現況検査により認められる状況の記録

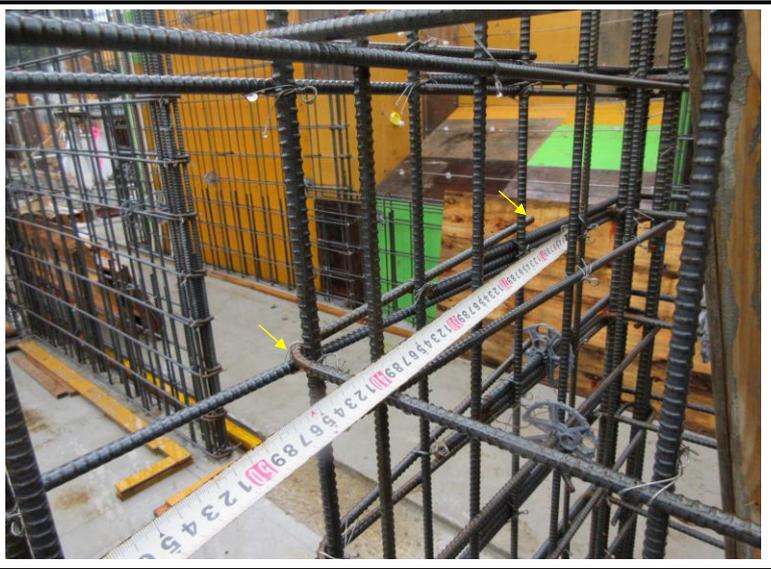
令和5年6月16日	
NO	61
場所	雑壁 (MB部)
部位	W12 (非耐力壁)
W18への定着 (L型交差部) は、計画通りの定着長さ (L2 : D10×35=350mm以上) が確保されていることを確認。

令和5年6月16日	
NO	62
場所	雑壁 (MB部)
部位	W12 (非耐力壁)
同上。W18Aへの定着 (L型交差部) は、計画通りの定着長さ (L2 : D10×35=350mm以上) が確保されていることを確認。

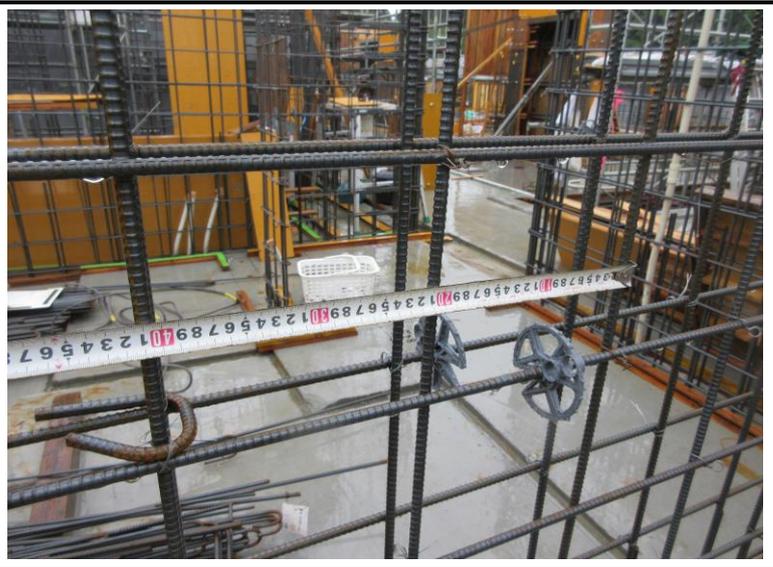
令和5年6月16日	
NO	63
場所	DX3通り
部位	W18
計画通りに配筋組 (横筋 : D10@200mmダブル) が行われていることを確認。

令和5年6月16日	
NO	64
場所	DX3通り
部位	W18
計画通りに配筋組（縦筋：D10@200mm ダブル）が行われていることを確認。 （縦筋は内側配筋、横筋は外側配筋）

令和5年6月16日	
NO	65
場所	DX3通り
部位	W18
壁立上がり筋との定着長さ（L1：D10×40 =400mm以上）が確保されていることを確認。

令和5年6月16日	
NO	66
場所	DX3通り
部位	W18
壁中間部の横筋（配力筋）の重ね継手長さ （L1：D10×40=400mm以上）が十分 確保されていることを確認。

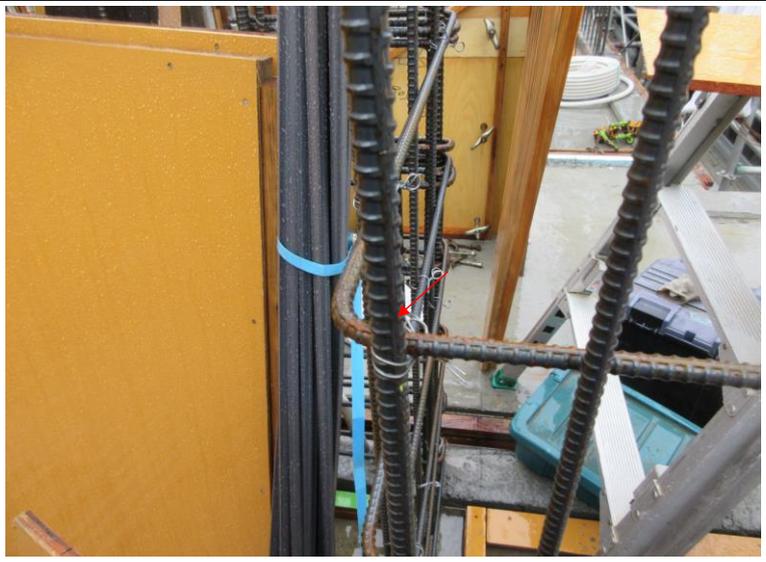
令和5年6月16日	
NO	67
場所	DX3通り
部位	W18
壁厚さ（180mm：界壁部分である為、増し打ちは無し）が計画通りであることを確認。

令和5年6月16日	
NO	68
場所	DX3通り
部位	W18
鉄筋かぶり厚さ（30mm以上）が確保されることを確認。

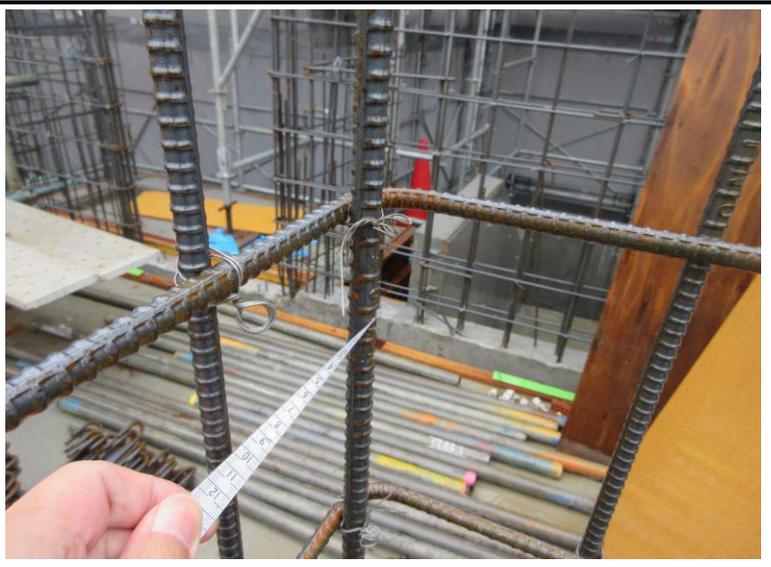
令和5年6月16日	
NO	69
場所	雑壁（MB部）
部位	W12（非耐力壁）
MB部分の壁（W12）で端部補強筋と横筋の位置関係が不適切（端部補強筋を抱込んでいない）な箇所があることを指摘。

上記指摘に関しては、その場にて是正が行われたことを確認済。
